**ÓRGANO DE CONTROL INSTITUCIONAL
SOCIEDAD DE BENEFICENCIA DE HUANCAYO**

**INFORME DE VISITA DE CONTROL
N°015-2023- OCI/0481-SVC**

**“VERIFICACIÓN A LAS INSTALACIONES DEL
CEMENTERIO GENERAL DE HUANCAYO”**

Imágenes n.º 5 y 6
Pabellón Santa Catalina y Benedicto XV

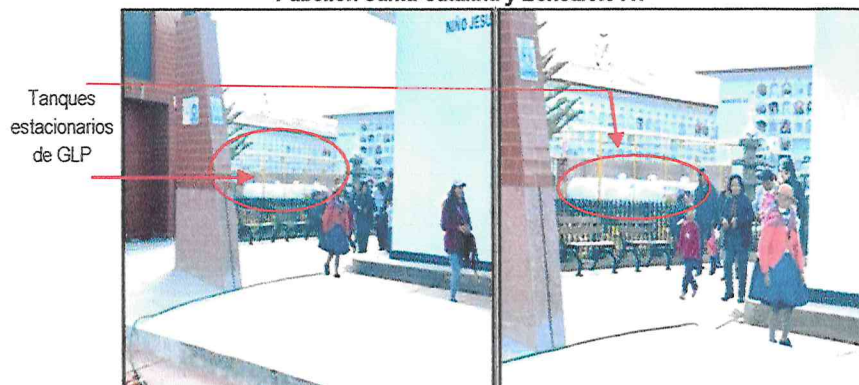
Cabe señalar que el Cementerio General de Huancayo cuenta con tres tanques, los mismos que tienen una capacidad de 1000 galones cada uno y se advierte que la distancia de separación entre tanques con los edificios importantes y otras propiedades no se estaría cumpliendo la precitada norma, que establece una distancia mínima de 5 m. precisando que una edificación será denominada edificación importante⁴ en caso cumpla con la siguiente condición:

Razón por la cual se debería de considerar como edificación importante a los pabellones Santa Catalina y Benedicto XV, toda vez que son irremplazables para el funcionamiento del cementerio, como se muestra en la imagen siguiente:

Asimismo, se advierte que las personas que vienen a visitar a sus difuntos circulan alrededor de dicha instalación, tal como se evidencia en las imágenes siguientes; toda vez que la distancia que existe entre los tanques superficiales y el espacio de circulación (espacio peatonal) es de 1.5 metros, situando en riesgo la salud e integridad tanto de las personas usuarias como de los trabajadores del Cementerio General de Huancayo.

Lo descrito líneas arriba sitúa en riesgo la integridad tanto las personas usuarias como de los trabajadores del Cementerio General de Huancayo, los cuales podrían sufrir los daños que se indican en la Hoja de Datos de Seguridad (MSDS) del GLP de 06 agosto 2018, conforme al detalle siguiente:

Fisuras en los columbarios del pabellón Santa Rosa

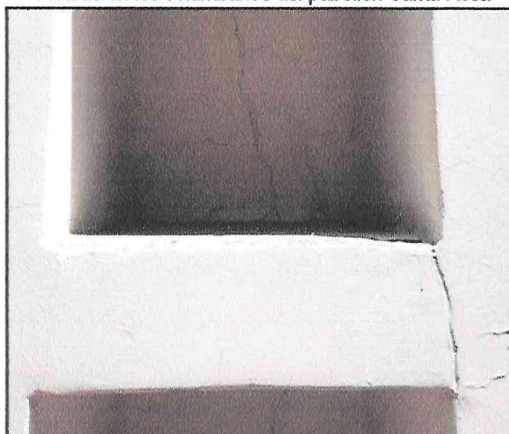
En el pabellón Santa Rosa, donde se encuentra los columbarios, también se aprecia fisuras con mayor magnitud como se evidencia en la imagen siguiente:

Las grietas evidenciadas podrían afectar la estructura del pabellón de columbarios, puesto que está en la unión de columna y losa, y esta se extiende desde la parte inferior hasta la parte superior de la estructura.

Imagen n.º 9
Fisura en losa de pabellón

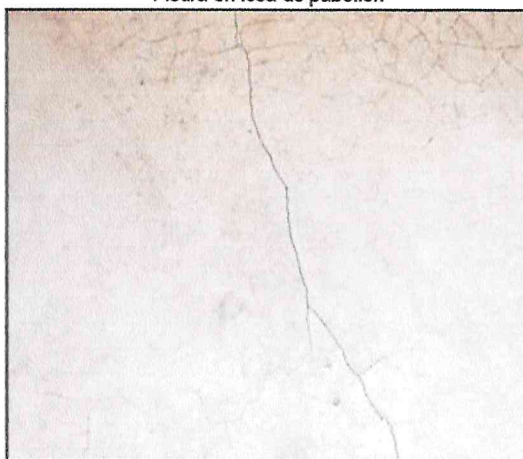
También se constató que los pabellones de la etapa Bicentenario del Perú presentan deficiencias constructivas en la parte estructural y esto se evidencia en las fisuras de las losas de los pabellones ejecutados. Este hecho deja constancia que el proceso constructivo podría ser deficiente, puesto que las fisuras se presentan en distintos puntos de los pabellones como se muestra en la imagen siguiente:

De la imagen presentada, se muestra la fisura que va hacia el fondo del nicho de forma longitudinal, generando un mal aspecto y evidenciando un posible mal proceso constructivo para que se pueda generar las grietas a casi un año de entrega de la obra.

Imagen n.º 10
Fisura entre las juntas de dilatación

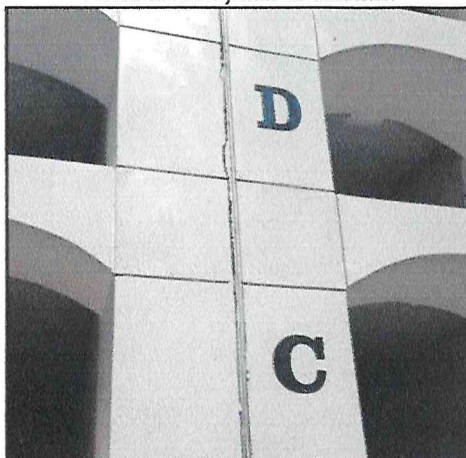
Estas grietas se forman en la junta de dilatación entre dos pabellones, hecho que sitúa en un posible mal proceso constructivo. Las juntas de dilatación previenen este tipo de fisuras y en la imagen mostrada podemos apreciar lo contrario; hecho que conlleva, como se mencionó, a dar un mal aspecto e inseguridad a los clientes. Esta obra fue entregada en agosto de 2022 y en la actualidad ya muestra deficiencias constructivas.
